# Service Information

## 1. Änderung NTSC-Platine

CL26532048/013, X001  
290692

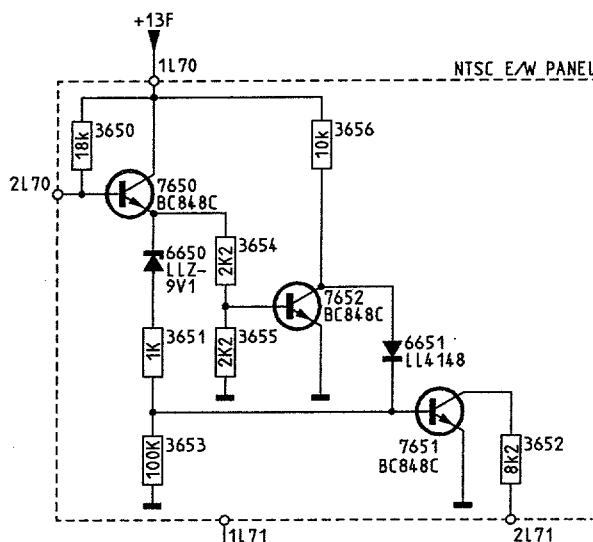
Während der Produktion wurde Position 7137 der Kleinsignal-Platine eines X2404 in ein ST24C04B1 (4822 209 52316) geändert. Diese Änderung wurde in Woche 9207 eingeführt. Zugleich mit dieser Änderung wurden auch einige andere Komponente geändert, einige davon wurden bereits zu einem früheren Zeitpunkt eingeführt. Diese Änderungen sind:

Aufgehoben:

Positionen 3256 und 3257

Geändert:

Position 3122 und 3123 (8k2) 4822 051 10822

Zugefügt:

Positionen 3287 und 3288 (10k) 4822 051 10103

Positionen 6256 und 6257 (LL4148) 4822 130 80446

Positionen 6135 (4702) 4822 051 10471

Das Zufügen von Position 6135 muß

vorgenommen werden, wenn 7137 in ein

ST24C04B1 geändert wird und darf nicht

anwesend sein, wenn ein X2404 benutzt wird.
